DODATEČNÉ INFORMACE K ZADÁVACÍM PODMÍNKÁM č. 2

„Budova č. p. 2379 na ul. Žižkova v Karviné - Mizerově – úprava vstupního podlaží a serverovny“

DOTAZ ZÁJEMCE č. 1 VČETNĚ VYJÁDŘENÍ ZADAVATELE:

ŘEZ 3-3**Poštovní schránky - Z03**

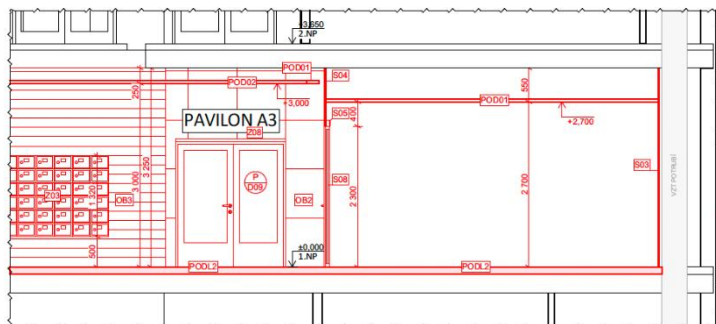
Dobrý den, zasílám další dotaz ohledně poštovních schránek.

- Má se jednat o jednu kombinovanou sestavu obou typů schránek (větších a menších), nebo o dvě samostatné sestavy?
- Jaké má být rozložení – tedy kolik má mít sestava sloupců a řad?
- Mají být sestavy nástěnné nebo určené pro zazdění (vestavbu do zdi)?

viz. PD, schránky budou vestavné

Z03	SESTAVA POŠTOVNÍCH SCHRÁNEK, SCHRÁNKA LEŽATÁ SE SKLAPKOU, VHOZ I VÝBĚR VPŘEDU, MATERIÁL SCHRÁNKY POZINKOVANÁ OCEL, SOUČÁSTI PLASTOVÁ JMENOVKA, OSAZENÍ ZÁMKEM, PŘEDNÍ ČÁST SCHRÁNKY LAKOVANÁ V BARVĚ RAL 7016-ANTRACIT	54 KS 36 KS	385 385	300 300	220 110	SESTAVA JE TVOŘENA DVĚMA TYPY SCHRÁNEK, VZHLED VIZ ŘEZ 3-3 V NOVÉM STAVU, SPODNÍ ŘADA SCHRÁNEK OD VÝŠKY 400mm OD PODLAHY
-----	--	----------------	------------	------------	------------	--

- Větší schránky – celkem 54 ks
- Tělo schránky plech z pozinkované oceli tl. 0,55 mm, dvířka plech z pozinkované oceli tl. 1,2 mm, sklapka plech z nerez oceli tl. 0,8 mm, barva RAL 7016 – antracit (viz výpis zámečnických prvků)
- Rozměr schránky 300x220x385 mm (š x v x hl)

- Menší schránky – celkem 36 ks
- Tělo schránky plech z pozinkované oceli tl. 0,55 mm, dvířka plech z pozinkované oceli tl. 1,2 mm, sklapka plech z nerez oceli tl. 0,8 mm, barva RAL 7016 – antracit (viz výpis zámečnických prvků)
- Rozměr schránky 300x110x385 mm (š x v x hl)
